**Elettrodotto a 380 kV in doppia terna  
"S.E. Udine Ovest - S.E. Redipuglia"**

***CONTRODEDUZIONI AD OSSERVAZIONI***

*Pervenute anche da*

m010CI-LG001-r02

Figura 13-1– Impatti dell'elettrodotto nel Comune di Pavia di Udine

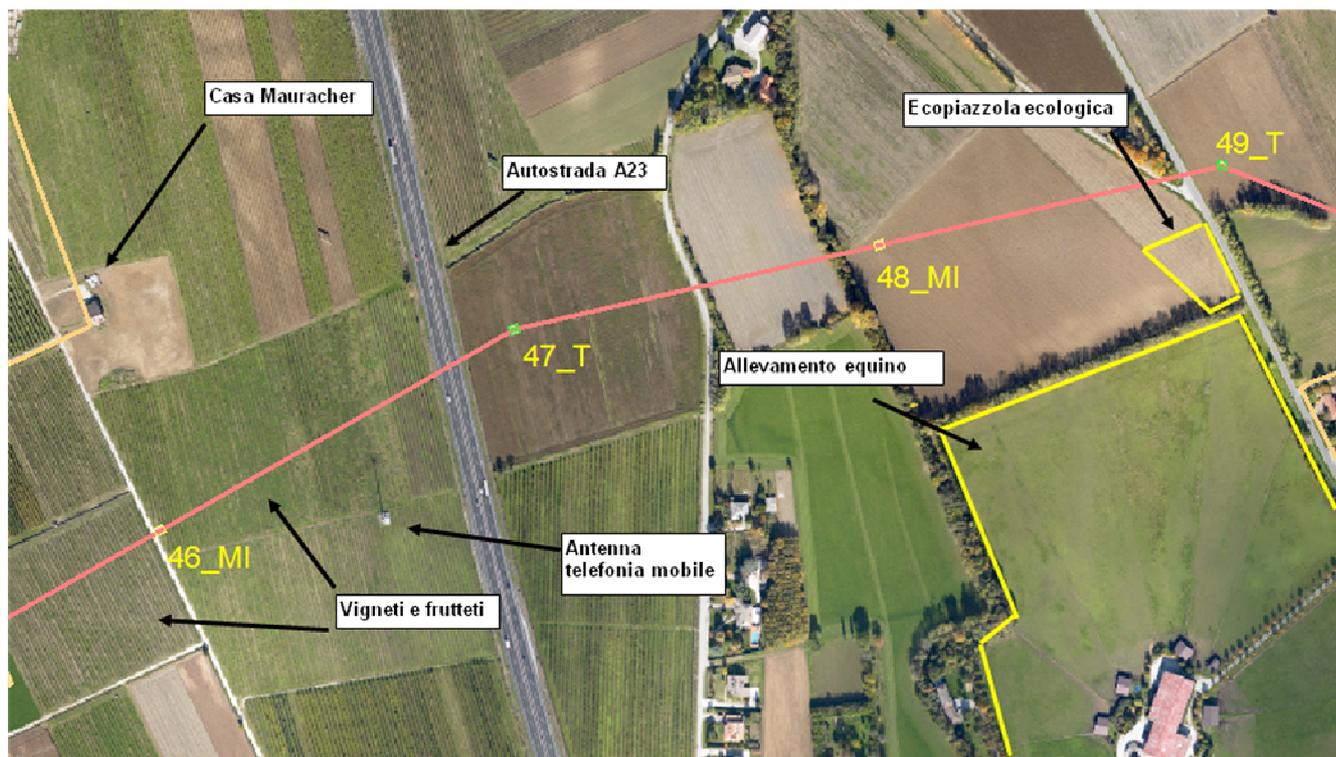
- Il tracciato sovrappasserà colture a vigneto e frutteto ma si ritiene che la scelta del tracciato e del relativo posizionamento dei sostegni sia stato effettuato in maniera oculata tenendo anche conto dei vincoli da mantenere (p.e. sostegni a non meno di 25 m dalla proprietà autostradale, presenza antenne di telefonia mobile ed adeguate distanze da mantenersi da abitazioni come quella del Sig. Mauracher). L'infissione di un sostegno avverrà in prossimità di una strada interpodereale sul bordo di un frutteto per limitare i danni; ad ogni buon conto è previsto un indennizzo al proprietario come da normativa vigente.

Infine in fase di progettazione esecutiva sarà indicata nel dettaglio la mitigazione vegetazionale intorno alla S.E. Udine Sud già prevista dal SIA.

**Figura 14-2 – Richiesta Peresson**

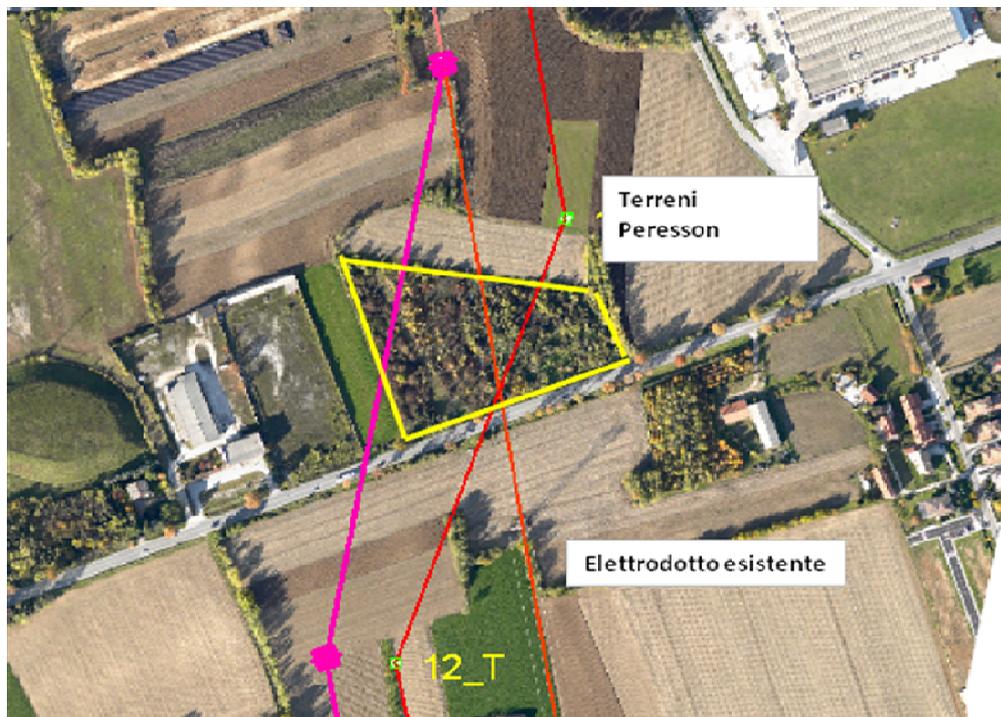
*Il signore in questione è proprietario di alcuni terreni nel Comune di Basiliano direttamente interessati dall'elettrodotto e si chiede di far passare la struttura lungo il bordo strada, eventualmente utilizzando la forma interrata. Si fa presente, inoltre, che i terreni interessati dall'opera sono edificabili e si indica un prezzo minimo per il risarcimento.*

I motivi per cui non è stata presentata un'alternativa in cavo sono riportati ai paragrafi precedenti. Il tracciato proposto ricade all'interno della Fascia di Fattibilità sottoscritta dal Comune di Basiliano. I terreni citati sono in gran parte già attraversati dall'elettrodotto 380 kV "Udine Ovest - Planais" che subirà una variante nel Comune di Basiliano (linea viola); il nuovo elettrodotto a 380 kV verso Redipuglia si affiancherà a questa variante creando un corridoio energetico.

Il Sig. Peresson verrà indennizzato secondo quanto previsto dalle norme vigenti.

Figura 14-3 – Richieste Comune di Basiliano

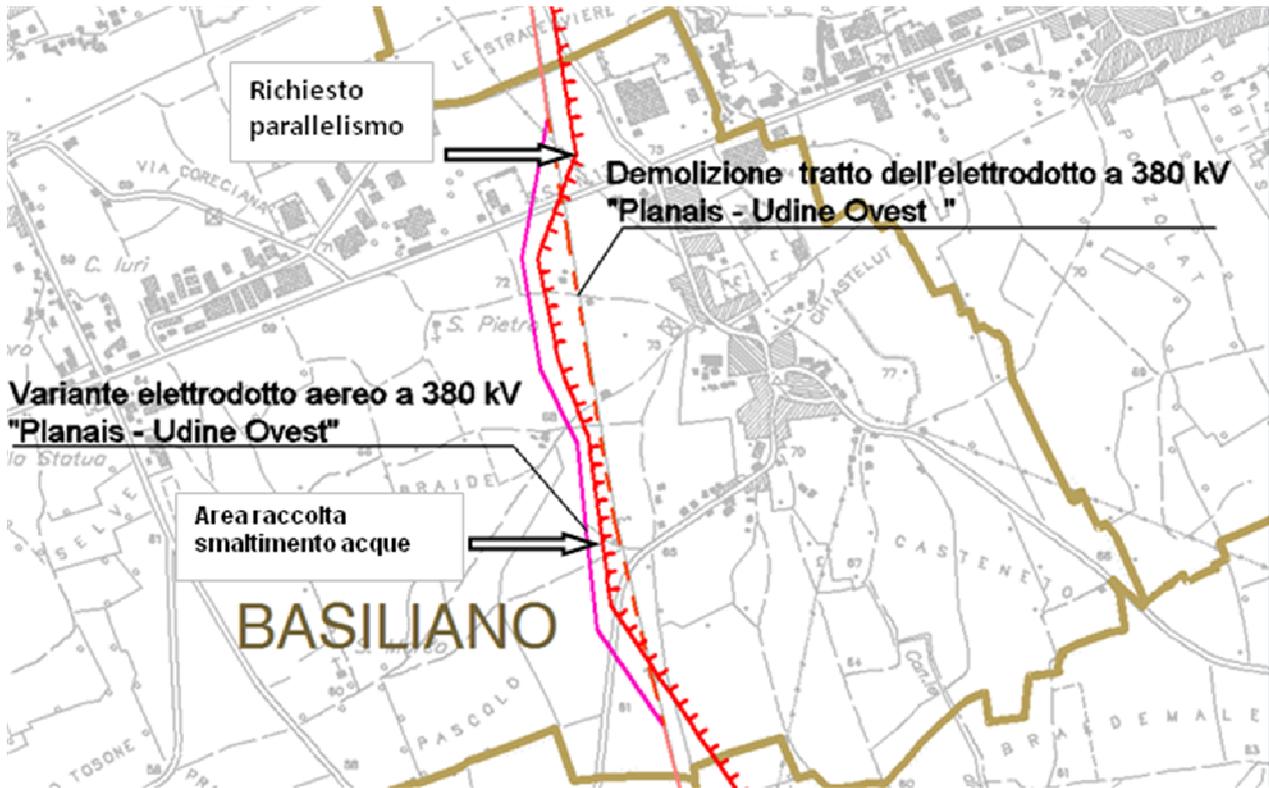
- *si rileva (Tavola 1.2.1 – Carta degli strumenti urbanistici) una errata individuazione di destinazione urbanistica rispetto ai tralicci ed alle conseguenti linee di alta tensione riferite ai tralicci 10, 11 e 59 bis (non è area agricola, bensì commerciale e industriale)*

Si prende atto dell'errata attribuzione di destinazione urbanistica: trattasi in verità di mero errore di redazione come risulta indicato nella tavola citata 1.2.1 ove il tracciato attraversa aree a destinazione industriale. Tale rilievo in ogni caso non incide sulla possibilità di attraversare tali aree.

Il progetto è stato realizzato valutando in termini di CEM l'effetto cumulato con l'esistente elettrodotto e prevedendo una variante a questo in modo da allontanarlo dall'abitato di Orgnano di qualche decina di metri.
